# 改善箇所説明図 ①
## テールゲートリフター

# 改善箇所説明図 ②
# ローダーダンプ、セフティキャリア

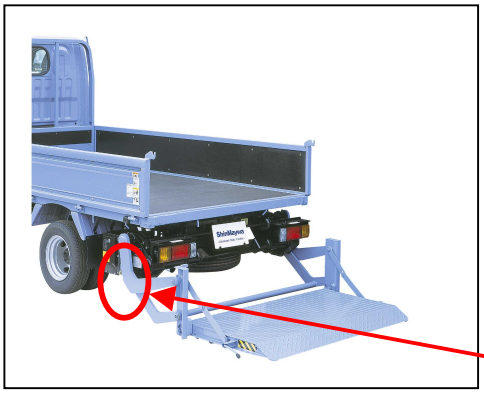
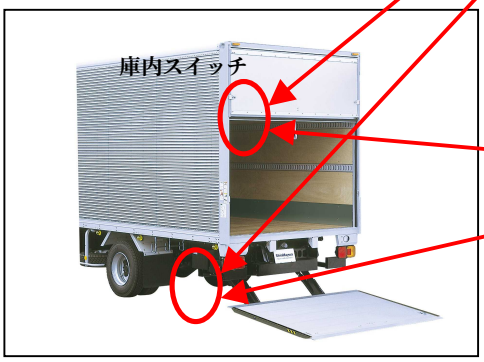
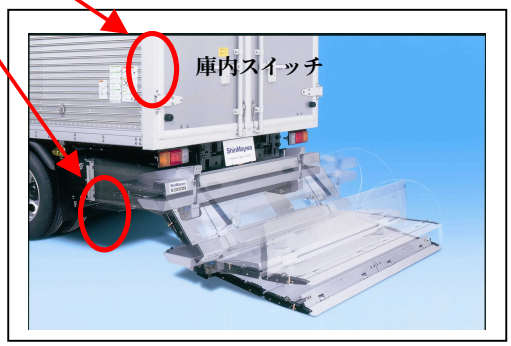
ゲート昇降用リモコンスイッチ（ケーブル付）において、使用環境に対する設計が不十分なため、リモコンケースの強度が不足し亀裂が発生又は配線の防水ゴムが脱落するおそれがある。そのため、そのまま使用を続けると、スイッチ内部に水が浸入し、作動不良を起こし、ゲートが、動かなくなる又は止まらなくなることがあり、最悪の場合、作業者に危害を加えるおそれがある。

改善内容
全車両、対策品と交換する。
なお、対策品の供給に時間を要することから、当面の暫定措置として、リモコンケースの亀裂又は防水ゴムが

識別：改善実施済みリモコンスイッチ（ケーブル付）には、青色のシールを貼り、シリアルＮｏ．末尾に「Ｅ」を印字する。
